Mission régionale d'autorité environnementale
Grand Est

**Avis sur le projet d'unité d'exploitation éolienne de la station de recharge ultra-rapide pour véhicules électriques à Sorbon (08)
porté par la société Yaway Sorbon Etoile**

n°MRAe 2024APGE111

Illustration 2 : contexte éolien autour du projet

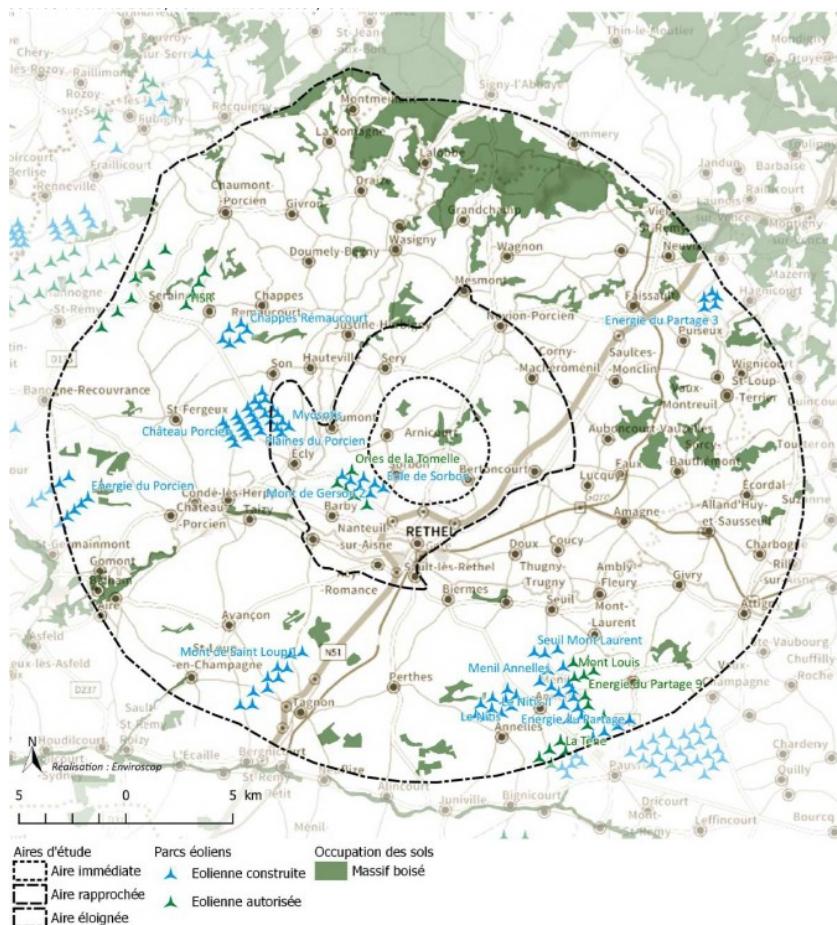
L'Ae note que le site d'implantation de l'éolienne projeté est situé dans un secteur déjà fortement équipé en éoliennes mais pas dans son environnement de proximité. Si aucune éolienne n'est implantée ou autorisée dans l'aire d'étude immédiate (2 km autour du site), le secteur comprend 24 éoliennes dans l'aire d'étude rapprochée (de 2 et jusqu'à 5 km autour du site) et plus de 200 dans l'aire d'étude éloignée (jusqu'à 15 km autour du site).

L'opération projetée contribue au mitage éolien par la création d'un point d'appel visuel dans une zone proche actuellement dépourvue d'éoliennes alors qu'elle aurait pu être envisagée en extension d'un parc existant et à proximité de la station de recharge.

Illustration 3 : localisation des zones humides sur le site d'implantation et d'accès à l'éolienne

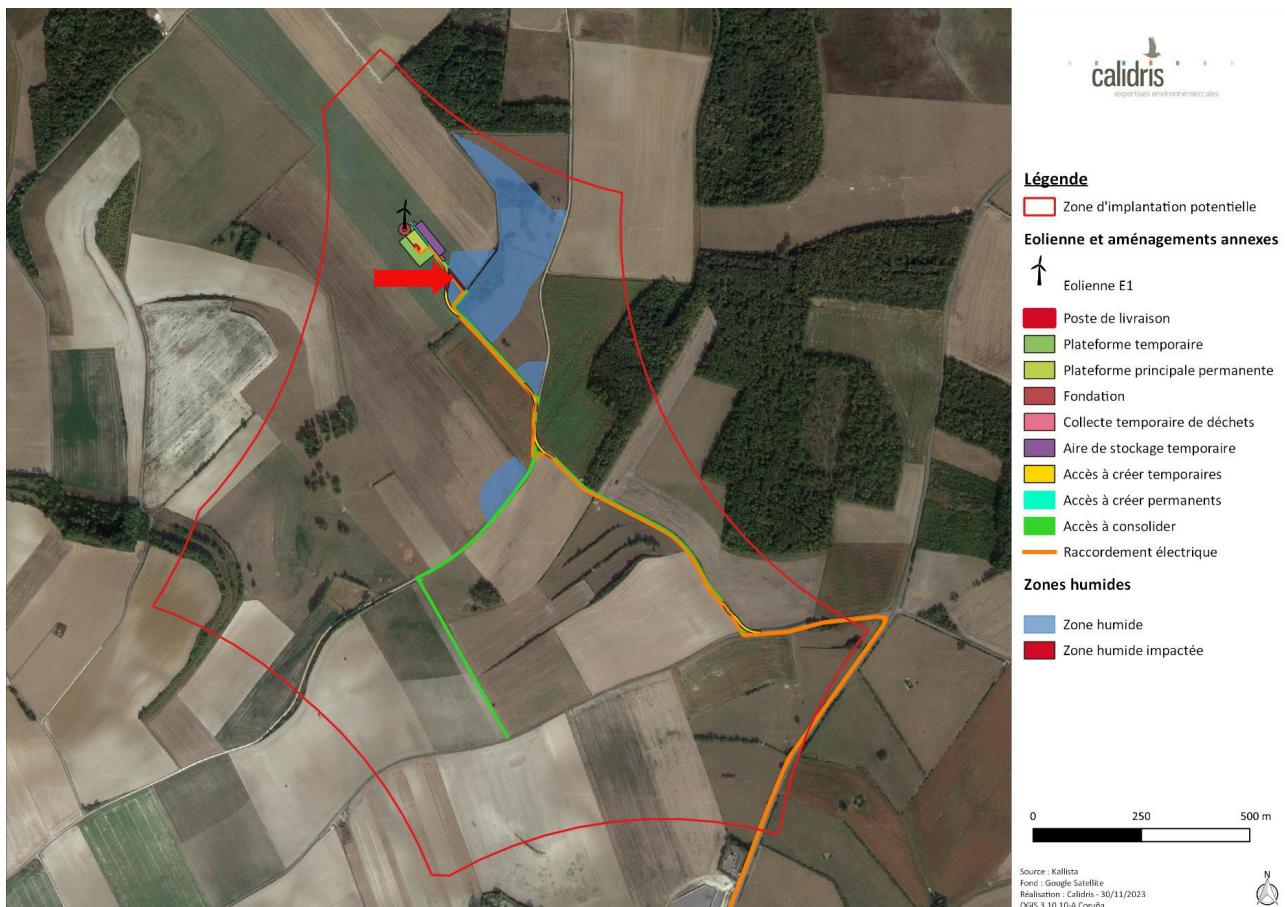
Les travaux de voirie entre le réseau viaire existant et le site de l'éolienne intersectent une zone humide et conduisent à isoler une partie de cette zone entre plusieurs voiries.

L'Ae ne partage pas cette conclusion : le fonctionnement écosystémique de la zone humide située entre les voiries à créer et à consolider (flèche rouge sur la carte ci-dessus) sera durablement affecté par les travaux en termes pédologiques en premier lieu.

- **préciser les superficies de zones humides impactées en incluant le secteur qui sera fonctionnellement isolé des zones humides proches ;**
- **proposer des mesures d'évitement, à défaut de réduction voire de compensation des zones humides impactées par le projet.**

Illustration 5: évolution des angles de respiration pour la commune de Sorbon

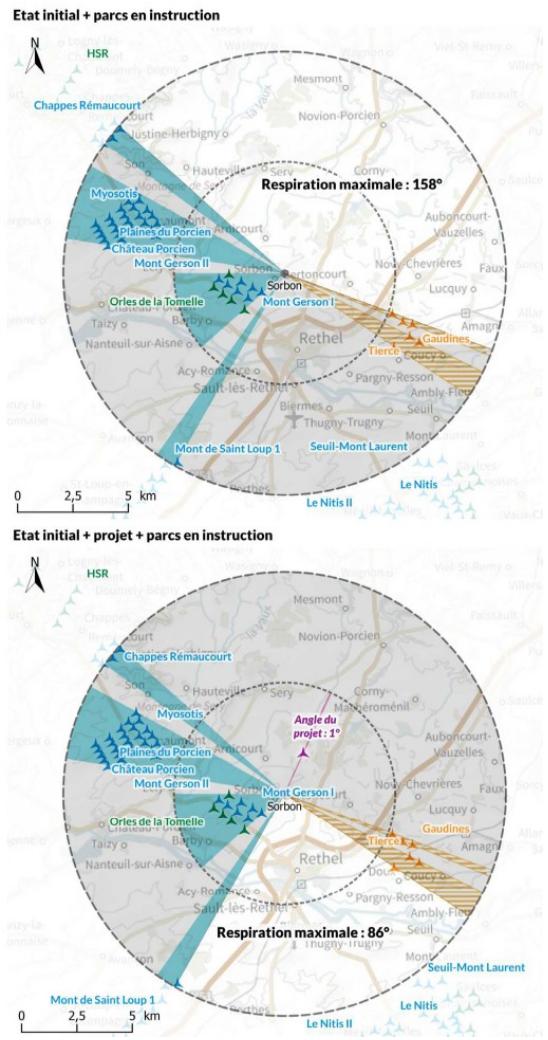
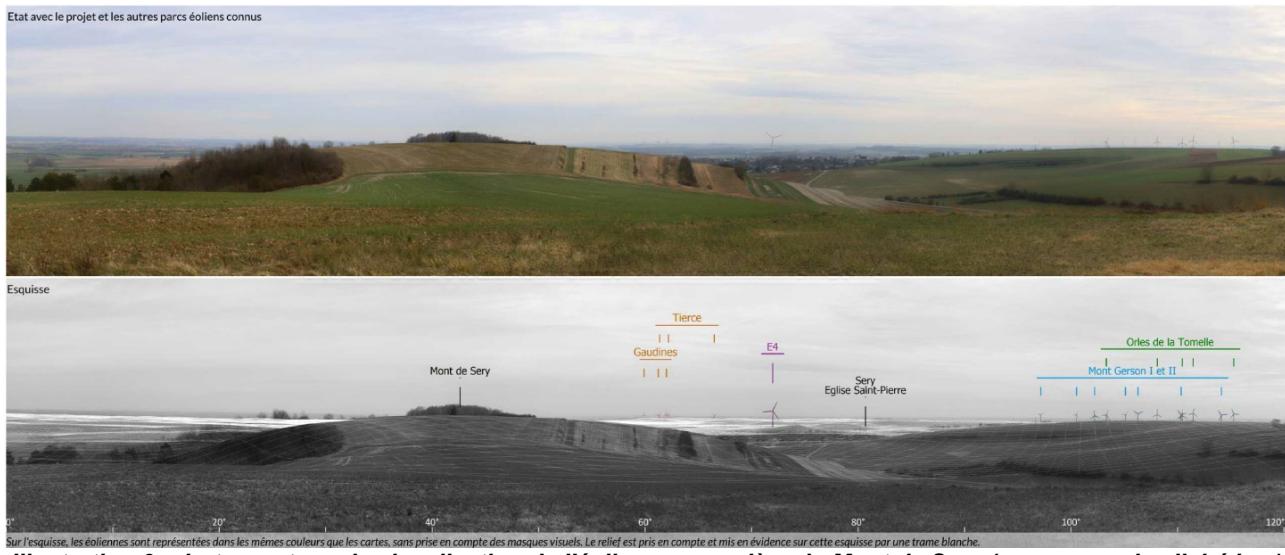
Du fait d'une éolienne unique, l'opération projetée a peu d'influence sur la perception brute depuis les communes environnantes. Cependant, en cumul des parcs, elle contribue à fortement resserrer les angles sans prégnance éolienne notamment pour les communes de Arnicourt qui perd 46° de respiration visuelle vers l'est ou Sorbon qui disposait vers le nord d'un angle de respiration de 158° et qui n'aurait plus qu'un angle de 86° vers le sud.

L'Ae ne partage donc pas les conclusions du pétitionnaire quant à l'absence d'effets cumulés pour certains points de vue en ne considérant que l'absence de parcs à proximité. La modification de l'orientation de l'angle de respiration est un effet dû au cumul des parcs dans ce secteur. Le projet conduit à des angles de respiration inférieurs à 160 - 180°, fourchette recommandée par le Schéma régional éolien (SRE) afin d'assurer une respiration visuelle suffisante et une couverture cumulée supérieure à 50 %, seuil d'alerte selon le SRE.

L'Ae recommande au pétitionnaire de recon siderer l'implantation de son projet afin d'assurer un angle de respiration suffisant pour les riverains et une saturation (cumul des angles couverts par des éoliennes) respectant les recommandations du schéma régional éolien (SRE).
